NOTA ACLARATORIA N°. 4 A PROCESO DE LICITACIÓN

REPÚBLICA DE HONDURAS
PROGRAMA DE TRANSPORTE PÚBLICO PARA EL DISTRITO CENTRAL
(TEGUCIGALPA Y COMAYAGÜELA)
PRÉSTAMO OFID N°. 1525/P-HO

CONSTRUCCIÓN DE PATIO DE ESTACIONAMIENTO EN EL TRAMO 2
Y EDIFICIO ADMINISTRATIVO, TALLER Y EDIFICACIONES COMPLEMENTARIAS DEL SISTEMA BTR,
PROCESO BRT-232-LPI-O-AMDC-BID-OFID-01-17

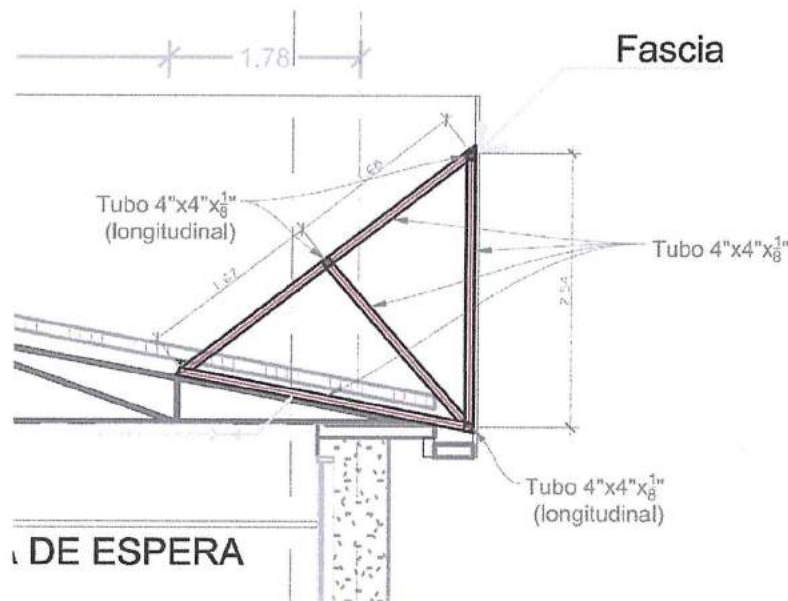
18. En edificio Patio Estacionamiento, taller, obras complementarias aparecen estos ítem, pero no hay planos de estos detalles. Favor mandar esquemas.

D11	Suministro e instalación de cubierta de techo en Vigilancia, Control de Combustible y Área de Basura y Aceites (Según planos).	m ²	113.00
D12	Canal tipo "canalón" metálico con estructura metálica en Vigilancia y Control de Combustible (Según planos).	M	75.00
E1.7	Suministro e instalación de fascia metálica con recubrimiento de durock.	M	39.78

R./ Ver plano A'-07 "Cubierta Tipo, Vigilancia, Cuarto de Basura y Aceites", a remitirse mediante Enmienda N°. 3.

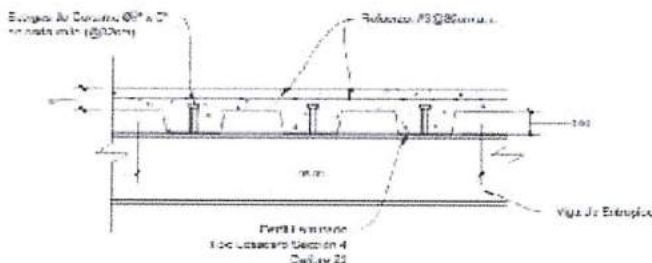
34. En el mismo ítem 2.2.1 hace mención de un F'c de 3,000lb/pulg² y las notas estructurales mencionan concreto F'c 4,000 lb/pulg² que concreto se utilizará?

Notas Estructurales:	
1.	Concreto: F _c = 280 kg/cm ² (4000 psi)
2.	Acero de refuerzo: F _y = 4200 kg/cm ² (Grado 60)
3.	Recubrimientos: Zapatillas cara interior: 7.5 cm Zapatillas de más caras: 5 cm Pulsallas: 5 cm Vigas de Anclaje: 3 cm
4.	Axero de Perfiles y Placas: F _y = 3000 kg/cm ² (Grado 50)
5.	Perfiles de Anclaje: F1004 Gr. 38
6.	Armaduras: F100X
7.	Todas las dimensiones en cm
8.	Todas las elevaciones en m

R./ *Para todas las losas de entepiso, la resistencia del concreto es f'c = 4,000 lb/pulg².*
